REGULAČNÍ PLÁN K8 RD KAMENICE

Komplexní řešení | Textová část - odůvodnění | srpen 2024

REGULAČNÍ PLÁN K8 RD KAMENICE**Komplexní řešení – Textová část - odůvodnění**

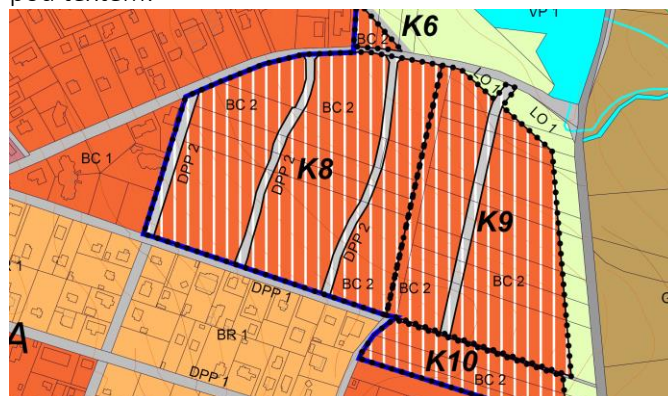
B) Navržené umístění komunikací nevhodné i z důvodu „přelivu“ dopravy v dopravních špičkách z ulic Slavíková, Světlá, Spojovací, Slunečná, Smrková, Světlá, Spodní, Na Výsluní, Na Vyhlídce, Na Spojce, Na Pokraji, Na Pěšině do této lokality a zatížení „zklidněné“ svými dopravními opatřeními komunikace Návršní, která je tímto dopravním řešením určena pro pěší dostupnost žáků do ZŠ Kamenice.

C) Všechny ulice na Nové Hospodě jsou orientovány směrem východ - západ, nebo také zdola nahoru.

D) Navržené komunikace by měly obsluhovat pouze tuto lokalitu K8, ale neměly by umožnit dopravní zátěž z dalších lokalit, které by měly spádově být obslouženy ul. Ringhofferovou. Toto navržené opatření je zcela v tomto smyslu nevhodné a zatěžující pro celou „zklidněnou“ (dopravními opatřeními) ulici Návršní.

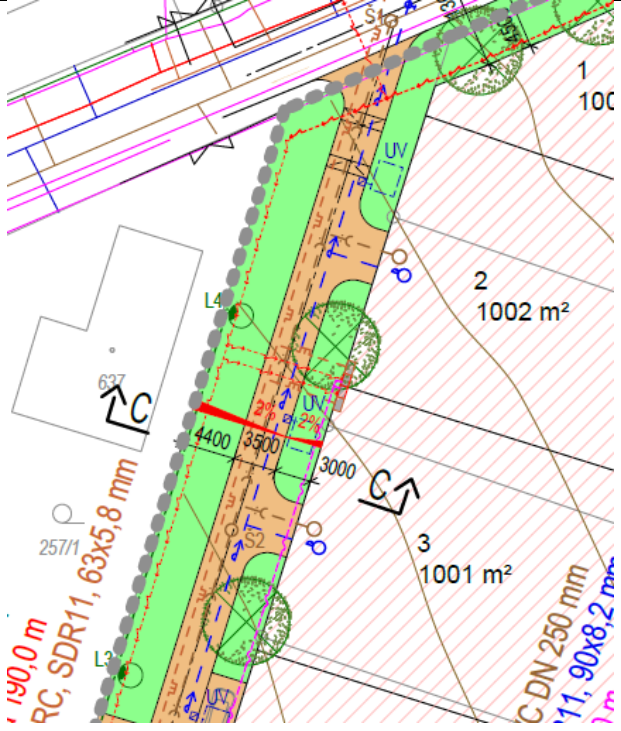
6. Jako vlastník pozemku parc. č. 257/1 a parc. č. st. 637 přímo sousedícího s pozemkem ve správě Státního pozemkového úřadu, který byl zahrnut do plochy K8, výslovně nesouhlasím s tím, že návrh RP tento pozemek v návaznosti na změnu č. 5 ÚP obce Kamenice určil jako veřejně prospěšnou stavbu komunikace.

NEVYHOVĚT

Regulační plán má jasně stanovený obsah. Regulační plán má jasně stanovenou hranici svého řešeného území. Regulační plán nemůže navrhovat chodník na pozemku, který není součástí řešeného území tohoto regulačního plánu, ale stejně tak nemůže zahrnovat do svých propočtů to, zda budou někdy v budoucnu napojeny na centrální vodovod jiné zastavitelné plochy K6, K9 a K10, které vůbec neřeší. Dle vyjádření starosty obce na veřejném projednání je zde dostatečná kapacita pro zásobování lokality K8 z obecního vodovodu. Argumentovat tím, že v rámci řešení regulačního plánu pro jednu konkrétní lokalitu, zde K8, musí být posuzována i dostatečná kapacita pro jiné, neřešené lokality, je opět dle odborného názoru pořizovatele za hranicí věcné a konstruktivní argumentace. To, zda zmíněné lokality budou moci být napojeny, a budou muset být napojeny!, bez výjimky, na centrální vodovod, a především, jak a kdy to bude provedeno, jakými technickými prostředky a řešeními, je věcí regulačních plánů nebo územních rozhodnutí pro tyto jiné lokality, nikoliv součástí řešení nebo odůvodnění regulačního plánu pro lokalitu K8. také zde platí, pokud jde o možnost vydat či nevydat RP, že to je věcí usnesení zastupitelů v jejich samostatné působnosti a stavební řád klade pouze ty podmínky, které jsou uvedeny v argumentaci výše.

P.p.č. 257/1 a rodinný dům na něm p.p.č. -637 jsou mimo řešené území RP a v žádném výkresu nesmí být navrhováno jakékoliv řešení zasahující na pozemky mimo schválený rozsah řešeného územní regulačního plánu, natož hypotetické vymezení veřejně prospěšné stavby.
